2015年2月17日
改定2015年7月1日
東京計器株式会社
油圧制御システムカンパニー
営業部

小型電磁切換弁DG4V-3シリーズ デザイン変更のお知らせ(改定版)

【概要】

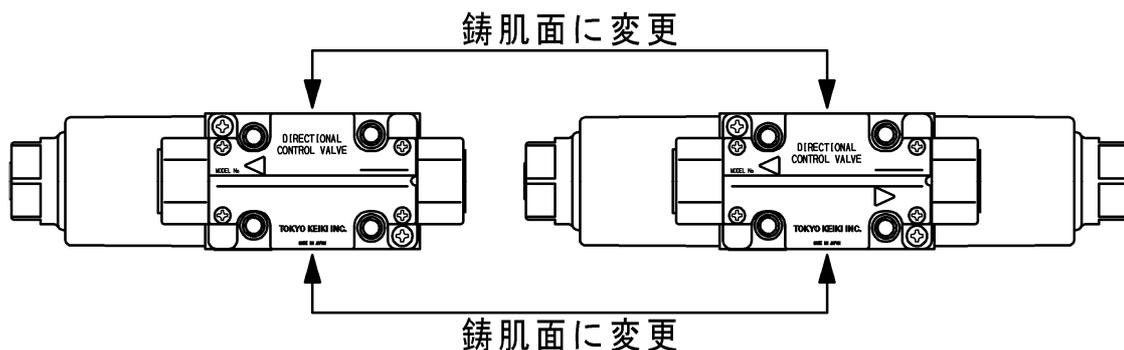
- 小型電磁切換弁 DG4V-3 シリーズのボディ鋳物の鋳型更新にあたり外観が変わりますのでデザイン変更を実施します。
- 新デザイン番号は、56 デザインになります。

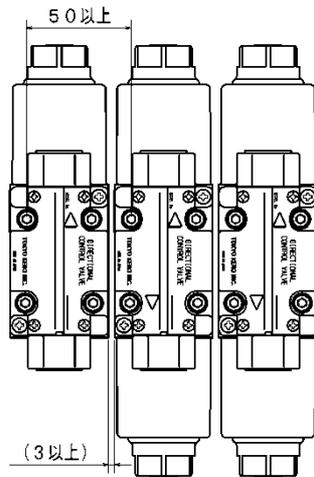
- 変更箇所は DG4V-3, DG4VS-3, DG4VC-3, DG4VL-3, DG4SM-3 共通です。
- ボディ鋳物の鋳型更新を行い、従来「6面加工」を行っていたものを「4面加工、鋳出し文字がある2面は鋳肌のまま加工しない」に変更します。

- これによりボディ幅寸法（47mm）の公差は鋳物の公差（±1）となりますので、干渉を避けるため並べて使用する際はバルブどうしの間隔に注意してください（下図参照）。

他の鋳物ボディのバルブと並べる場合

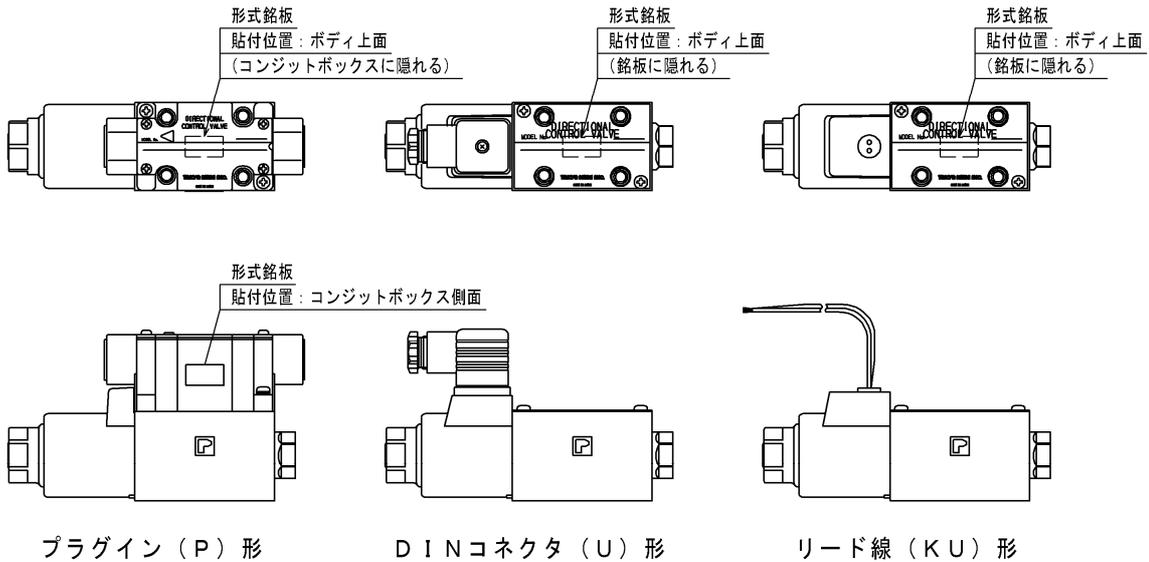
- 形式銘板貼り付け面が鋳肌になったため貼り付け位置が変更になります（下図参照）。
